# COMITÉ CONSULTATIF D'URBANISME

14 avril 2021

**PPCM01 - 2655 chemin Bates # 3002569134**

**Proposition 14 avril 2021**

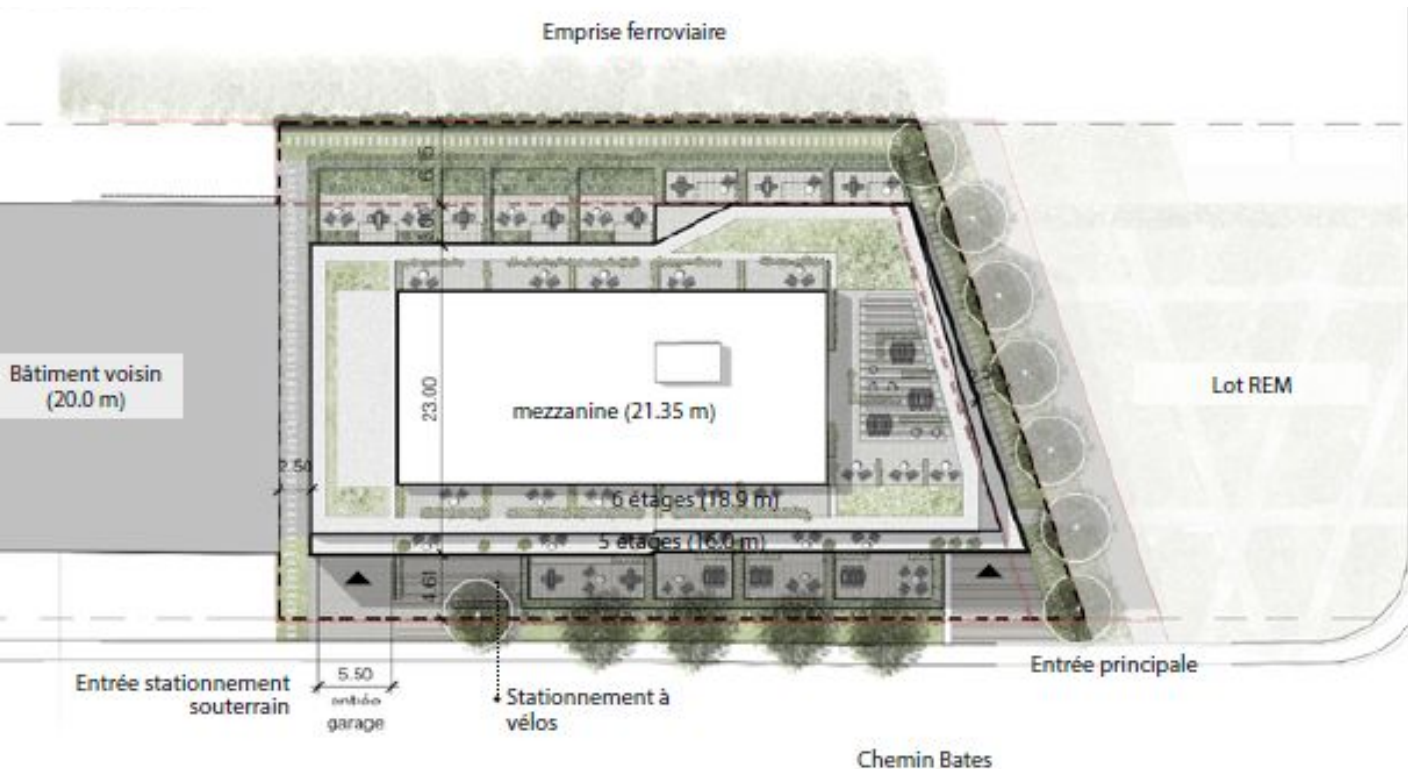
● **Proposer un gabarit de bâtiment mieux adapté au site et au milieu d'insertion :**

- Dégager de meilleures marges latérales permettra d'assurer une implantation viable et compatible avec l'utilisation actuelle et future du 2705 chemin Bates, voué à un éventuel redéveloppement;
- Une diminution du taux d'implantation permettra de dégager de plus amples espaces au sol nécessaires à la création d'espaces extérieurs privés et communs de qualité;
- Un gabarit mieux adapté nécessiterait également la diminution de la densité du projet (nombre de logements) et permettra d'améliorer l'aménagement des espaces intérieurs (grandeur et typologies des logements);

- Superficie du lot : 1987,5 m<sup>2</sup>
- Aire de bâtiment : 1192 m<sup>2</sup>
- Taux d'implantation : 60%
- Toit vert : 10%
- COS : 3,4
- 6e étage en retrait du plan de façade de 1,5 mètres
- Marges
  - avant : 78% dans l'alignement requis de 4,61 m
  - latérales : 2,5 m
  - arrière : 6,15 à 9,15 m

FIGURE 14B // ISOLATION CONTRE LES VIBRATIONS EN PROFONDEUR, COMBINÉE À UN MUR DE PROTECTION.

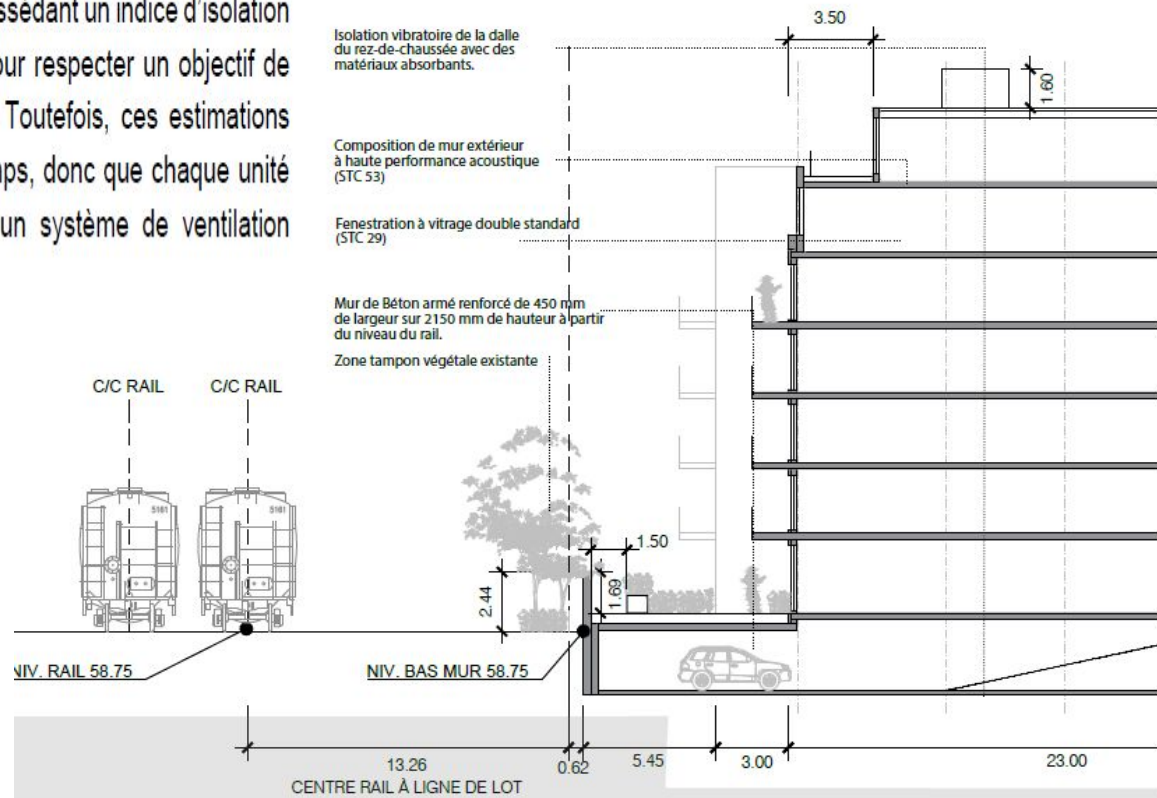
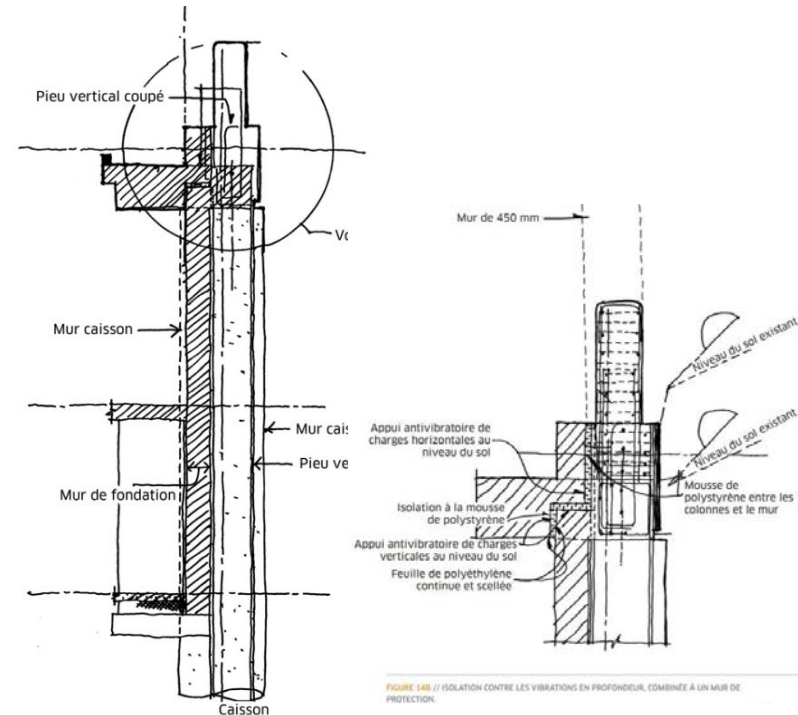
Les niveaux sonores mesurés en extérieur devraient être similaires à ceux qui seront perçus en façade ou sur les balcons de la façade nord du Projet. Après transposition de ces niveaux sonores extérieurs vers l'intérieur, il a été évalué que des fenêtres possédant un indice d'isolation aux bruits aériens (indice STC) de 29 devraient être suffisantes pour respecter un objectif de 40 dBA ( $L_{Aeq,24h}$ ) en intérieur pour toutes les unités de logement. Toutefois, ces estimations impliquent que les fenêtres puissent demeurer fermées en tout temps, donc que chaque unité de logement doit être ventilée et climatisée adéquatement par un système de ventilation mécanique.

Concernant les vibrations, nous ne pouvons pas déterminer la réponse du bâtiment à une excitation vibratoire. Toutefois, on sait que les vibrations peuvent passer dans le bâtiment à la vue des résultats obtenus dans le bâtiment existant. Par contre, en ce qui concerne les vibrations, ce sont généralement les ondes de surface qui sont dominantes pour les vibrations ferroviaires. À cet effet, une des mesures qui peut être mise en œuvre est l'installation d'un mur de béton en avant des fondations. Cette insertion crée un découplage du sol ce qui permet de limiter la propagation des vibrations de surface. À la vue de la nouvelle coupe reçue, le mur de protection semble aller jusqu'au bas des fondations en profondeur. Cela devrait donc réduire les vibrations qui sont transmises à l'intérieur du bâtiment.

Toutefois, il n'est pas possible de déterminer dans quelle mesure elles seront réduites et si cela sera suffisant afin de réduire la transmission vibratoire à un niveau inférieur à ce qui est exigé par la réglementation. Concernant les vibrations, les lignes directrices de l'ACFC FCM fournissent des pistes de solution. Veuillez-vous référer aux 2 figures (14a & 14b) issues des lignes directrices

- e) **Des plans et devis relatifs aux mesures de protection contre le bruit et les vibrations** doivent être déposés au soutien d'une demande d'un permis de construction afin de respecter les dispositions des articles 122.10 à 122.14 du Règlement d'urbanisme de l'arrondissement de Côte-des-Neiges—Notre-Dame-de-Grâce (01-276) et intégrant les recommandations issues du rapport intitulé « Étude acoustique et vibratoire pour un projet de redéveloppement d'un site localisé en bordure de la voie ferrée au 2655 chemin Bates, Montréal, Québec », jointe en annexe C à la présente résolution.

ÉLÉVATION COTÉ SUD - PLAN ACTUEL

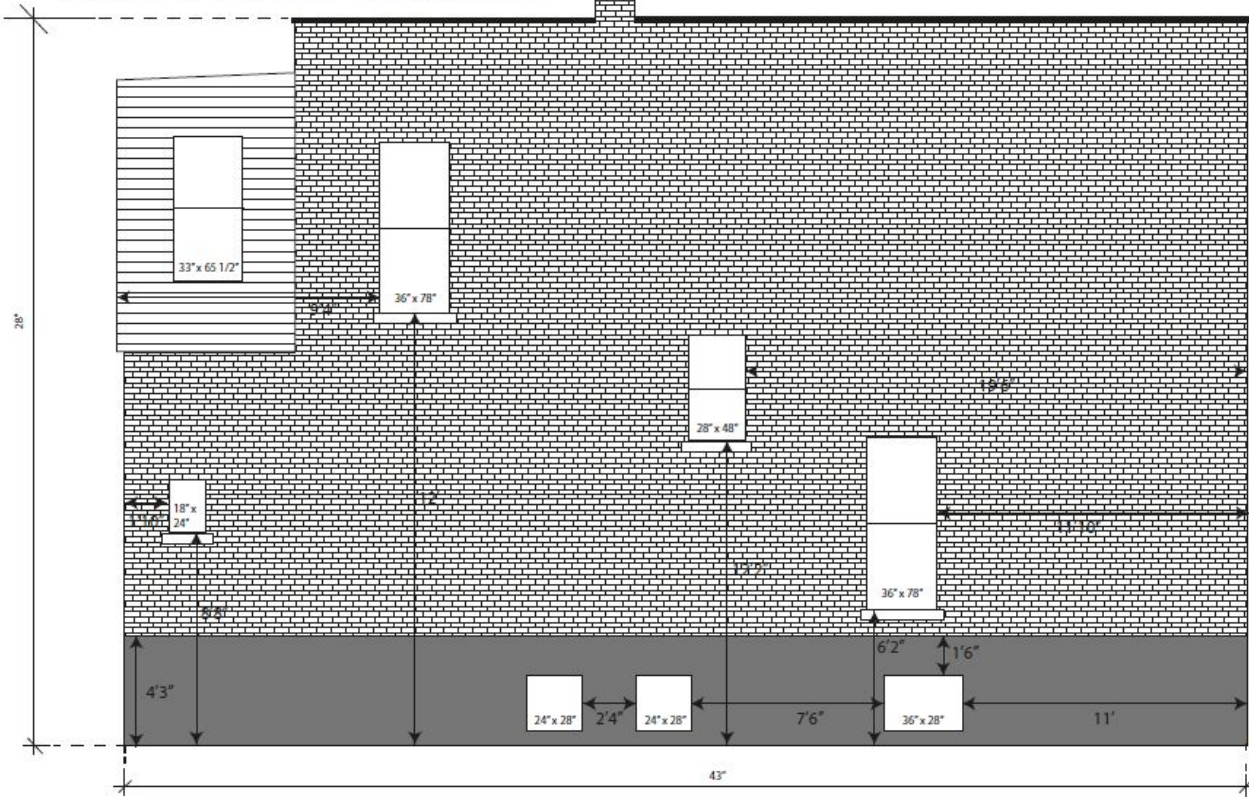
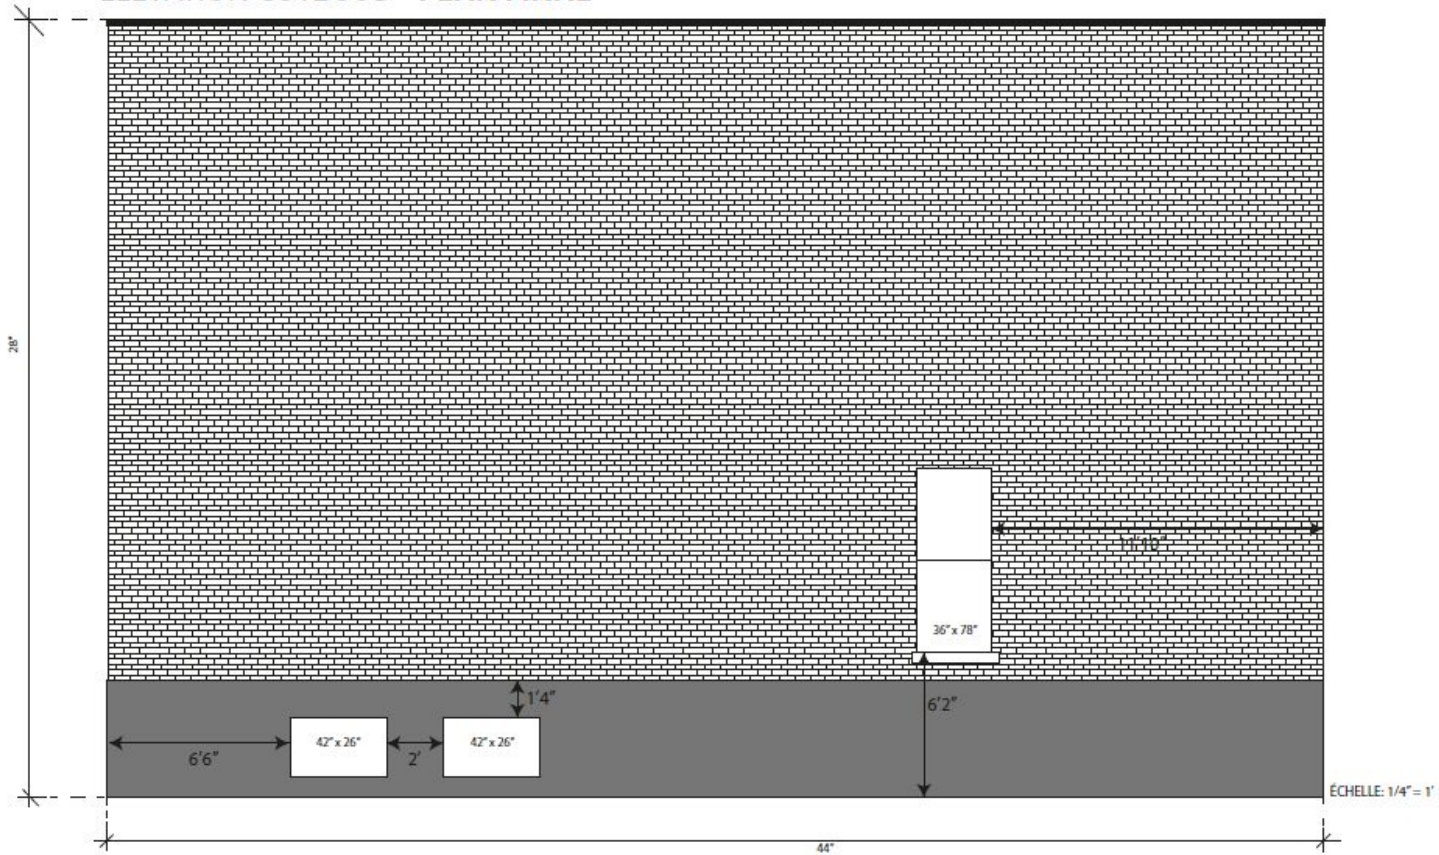
Modifier les ouvertures sur la façade latérale visible de la voie publique

- **Considérant que la proposition n'a pas d'impact négatif sur l'intégration du bâtiment dans son environnement;**
- **Considérant que les modifications aux ouvertures se font sur une façade latérale;**
- **Considérant que la proposition reflète le réaménagement intérieur;**
- **Considérant que la proposition conserve l'esprit et le style de l'architecture du bâtiment;**
